# 島根原子力発電所 2号炉 津波による損傷の防止

## 指摘 2 津波荷重の設定

(コメント回答)

令和 2 年 9 月  
中国電力株式会社

## 条件①：津波高さと水深の割合

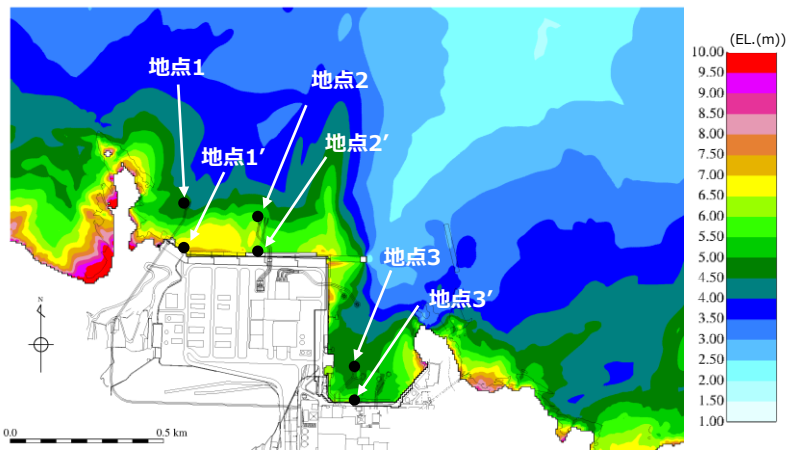
地点1～3では津波高さは水深の60%以下となるが、水深が10mよりも浅い地点1'～3'では護岸の反射波の影響により津波高さが水深の60%以上となる。

最大浸水深及び同時刻におけるフルード数（進行波成分）の時刻歴波形

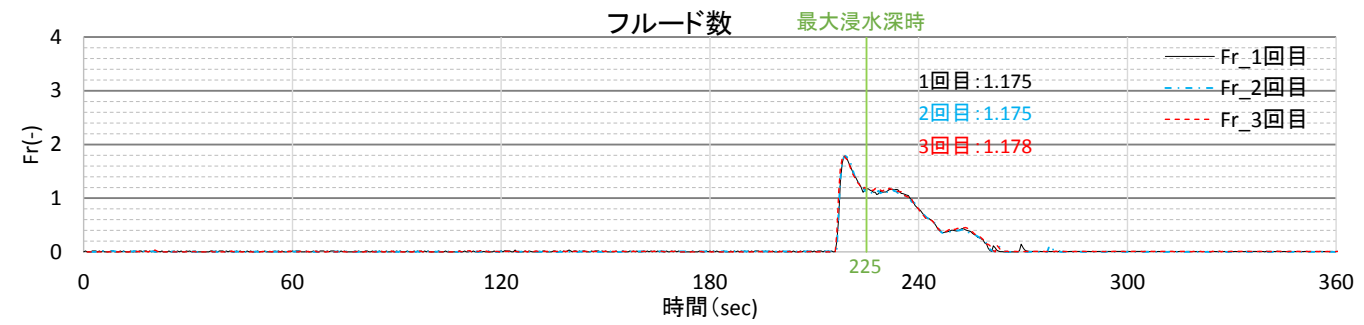
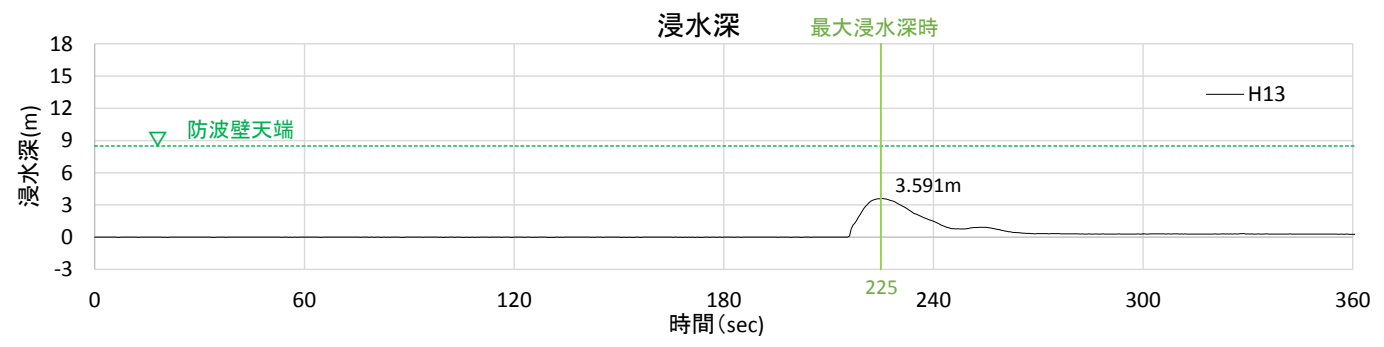
- 防波壁位置における浸水深及び同時刻におけるフルード数の時刻歴波形を確認した。その結果，越流開始直後の浸水深が浅い時間帯においてはフルード数が大きい，最大浸水深と同時刻におけるフルード数は1以上となることを確認した。
- 朝倉らの研究※によると，津波波圧算定で使用する水深係数（水平波圧指標）について，以下のとおり記載されている。
  - ・非分裂波の場合，フルード数が1.5以上では陸上構造物前面に作用する津波波圧分布を規定する水平波圧指標（遡上水深に相当する静水圧分布の倍率）は最大で3.0となる。
- 今回，最大浸水深と同時刻におけるフルード数は1以上であることから，津波波圧算定で使用する水深係数を3.0とする。

# 1.3 水理模型実験による検討 波圧算定（3号炉）

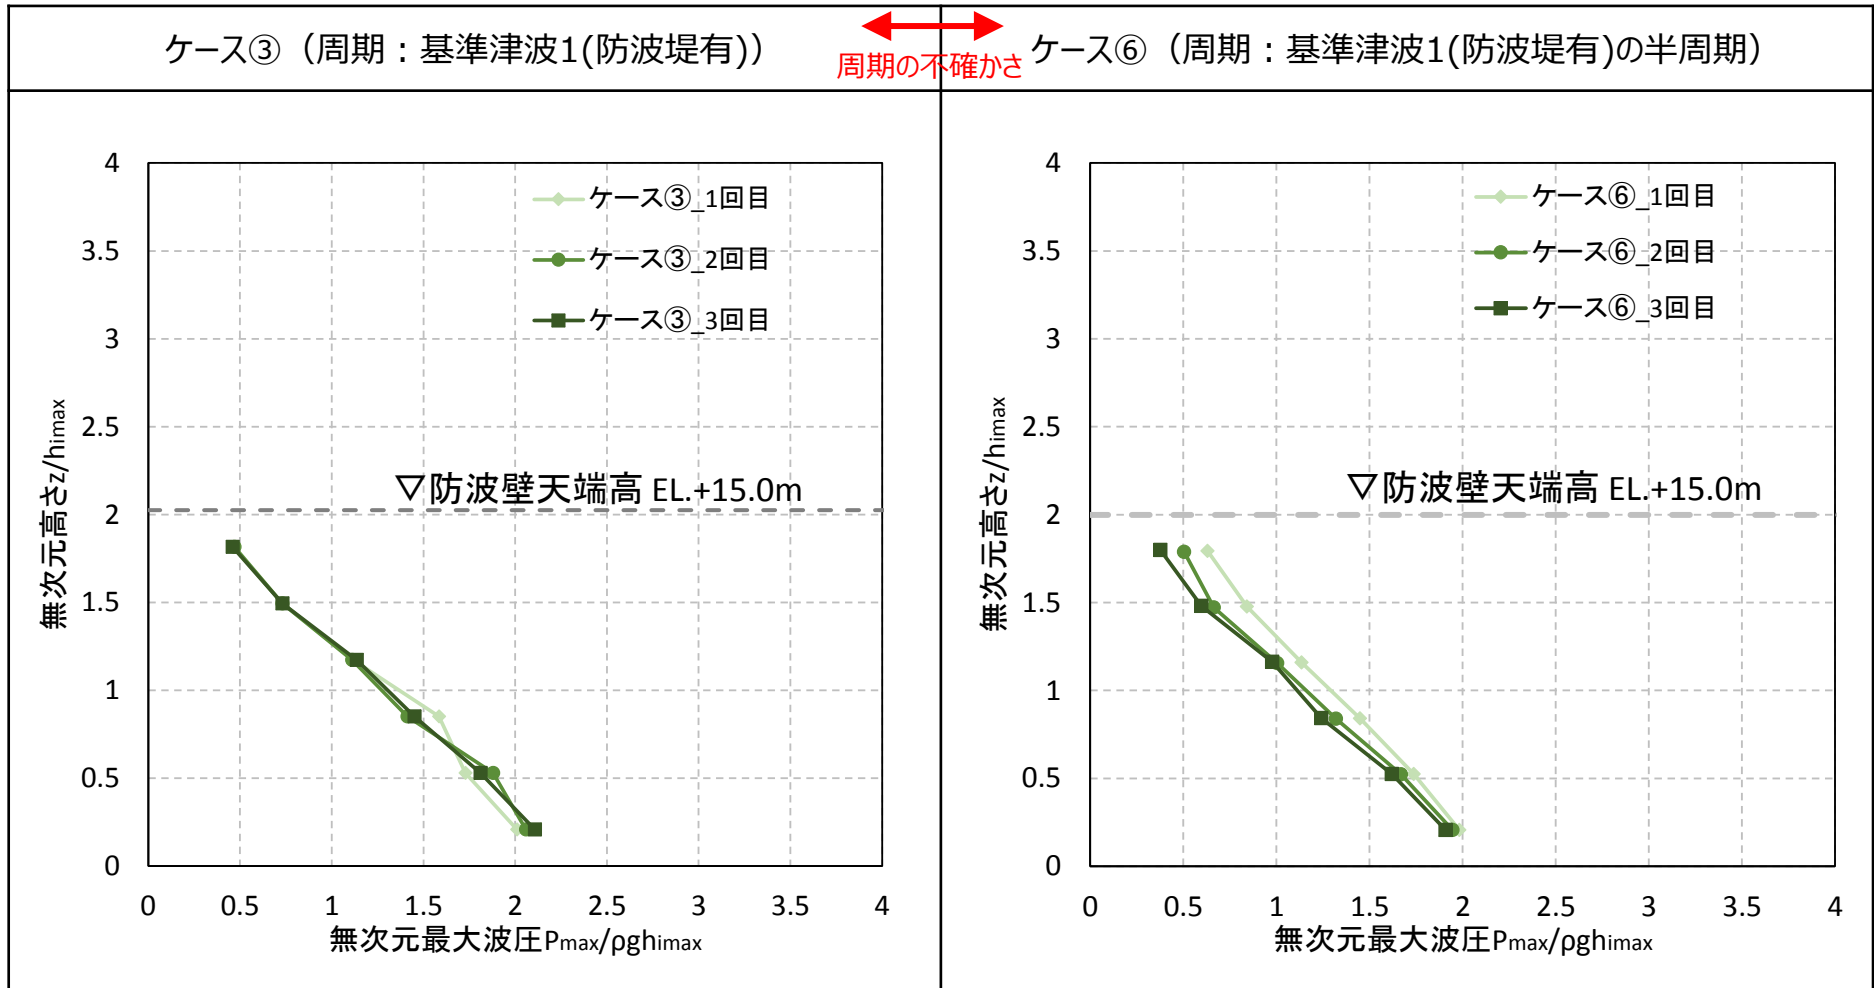
- 水理模型実験において計測した防波壁に作用する波圧分布を下図に示す。なお，下図は横軸の波圧と縦軸の標高を津波による浸水深で無次元化を図った。
- 水理模型実験により算出した3号炉前面の防波壁における波圧分布は直線型となり，ソリトン分裂波や砕波発生時にみられる波圧の増加がみられないため，ソリトン分裂波や砕波による津波波圧への有意な影響はないことを確認した。

最大浸水深及び同時刻におけるフルード数（進行波成分）の時刻歴波形

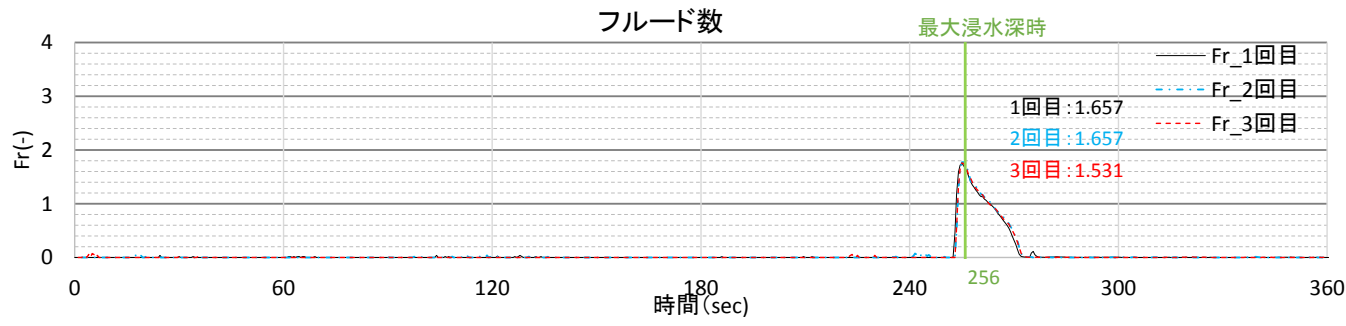
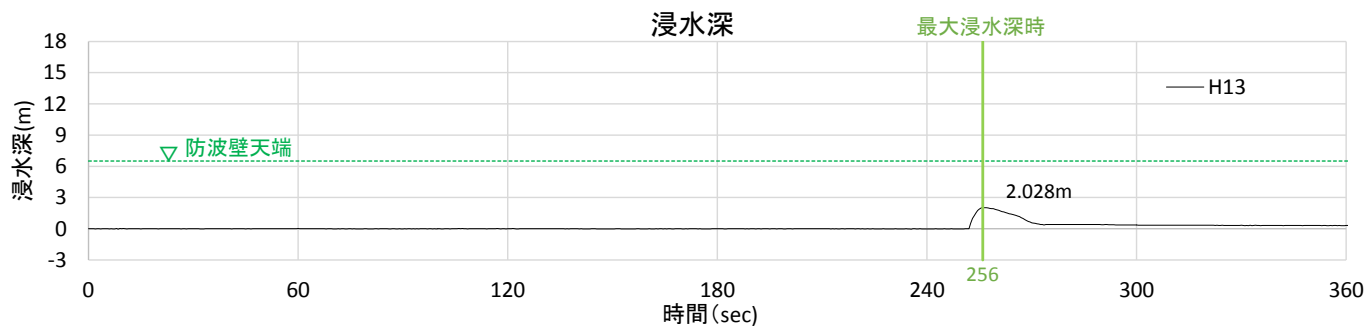
- 防波壁位置における浸水深及び同時刻におけるフルード数の時刻歴波形を確認した。その結果，越流開始直後の浸水深が浅い時間帯においてはフルード数が大きい，最大浸水深と同時刻におけるフルード数は1.5以上となることを確認した。
- 朝倉らの研究※によると，津波波圧算定で使用する水深係数（水平波圧指標）について，以下のとおり記載されている。
  - ・非分裂波の場合，フルード数が1.5以上では陸上構造物前面に作用する津波波圧分布を規定する水平波圧指標（遡上水深に相当する静水圧分布の倍率）は最大で3.0となる。
- 今回，最大浸水深と同時刻におけるフルード数は1以上であることから，津波波圧算定で使用する水深係数を3.0とする。

# 1.3 水理模型実験による検討 波圧算定（1，2号炉）

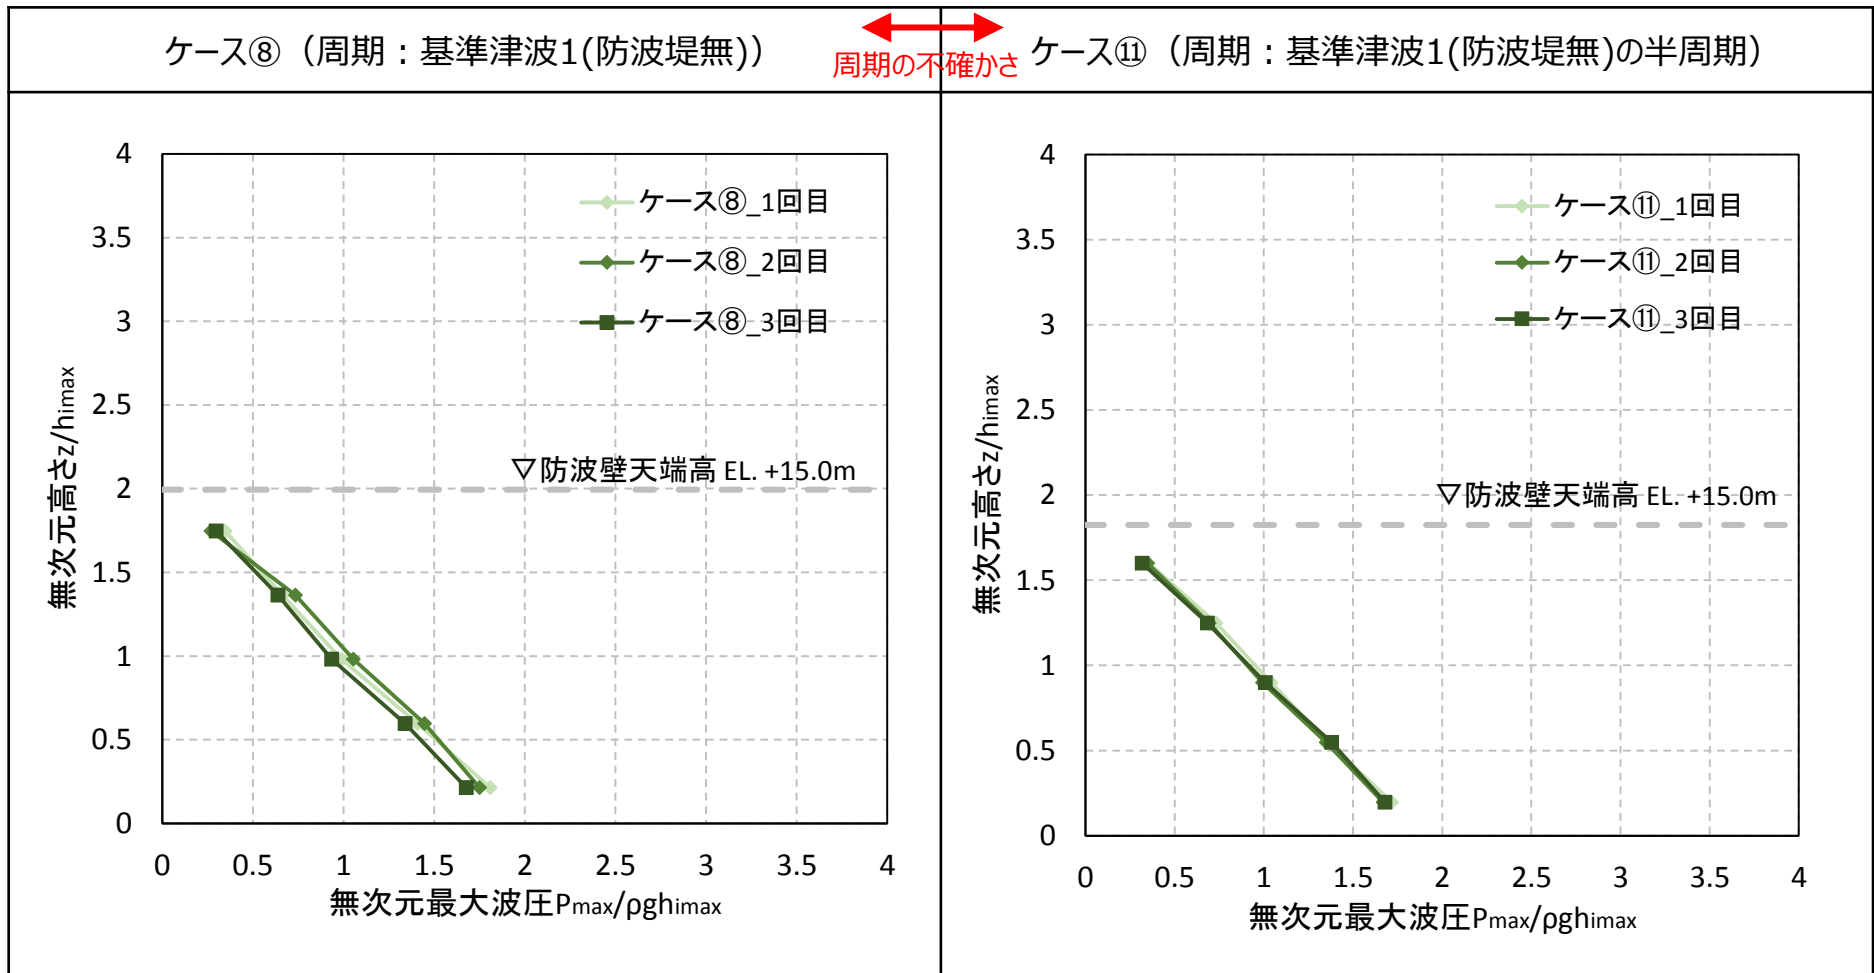
- 水理模型実験において計測した防波壁に作用する波圧分布を下図に示す。
- 水理模型実験により算出した1，2号炉前面の防波壁における波圧分布は，直線型の波圧分布となりソリトン分裂波や砕波発生時にみられる波圧増加がみられないため，ソリトン分裂波や砕波による津波波圧への有意な影響はないことを確認した。

## 3.6 津波波圧の比較 谷本式（敷地高以深）

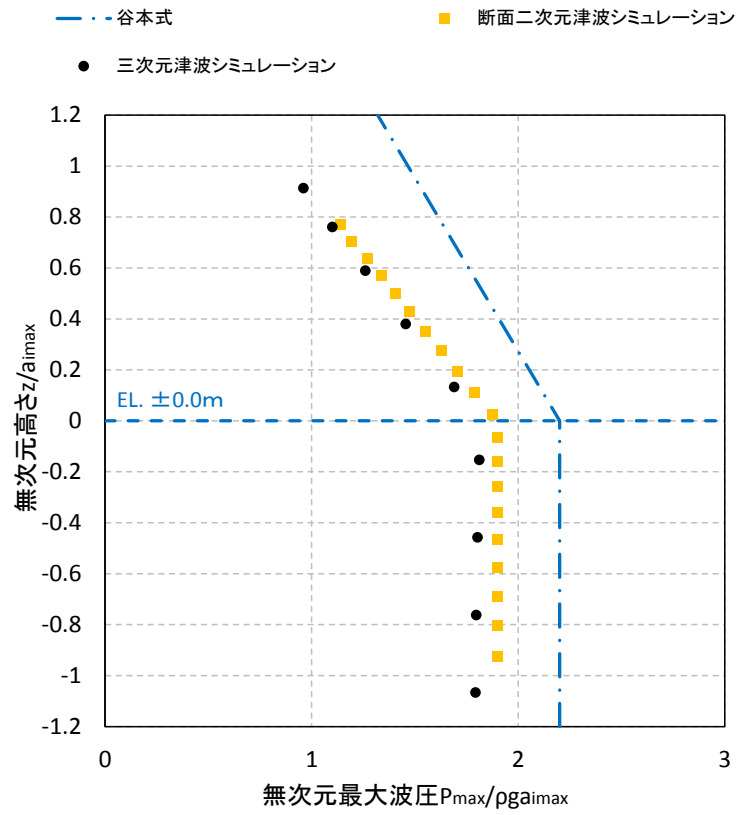
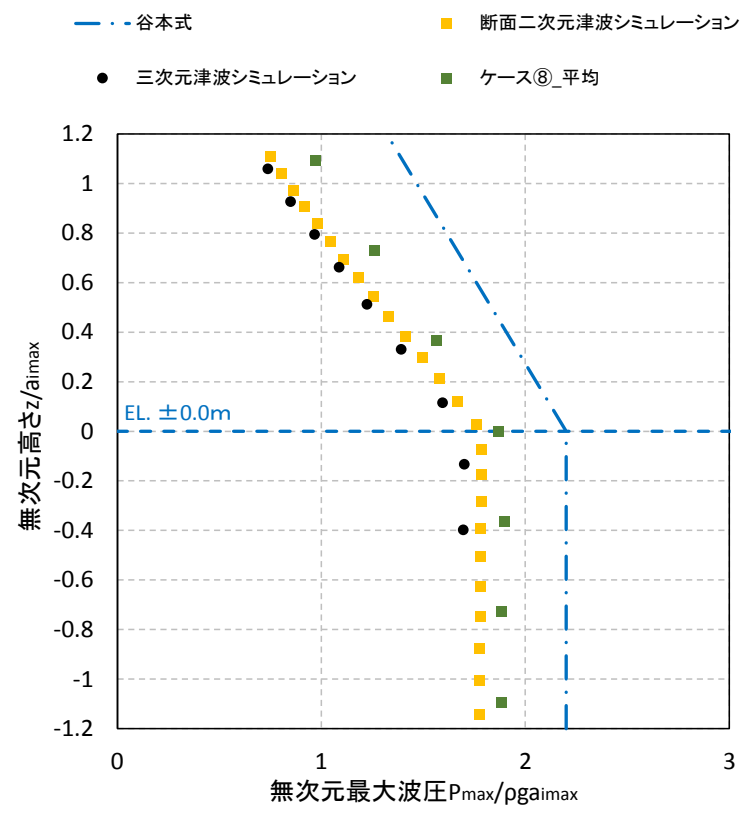
- 敷地高以深における断面二次元津波シミュレーション，三次元津波シミュレーション，水理模型実験（1，2号炉），既往の算定式（谷本式）により算定した波圧分布を下図に示す。
- 3号炉及び1，2号炉の波圧分布の比較結果より，谷本式による波圧分布が全ての波圧を包絡することを確認できたため，敷地高以深の津波波圧算定には谷本式を用いる。
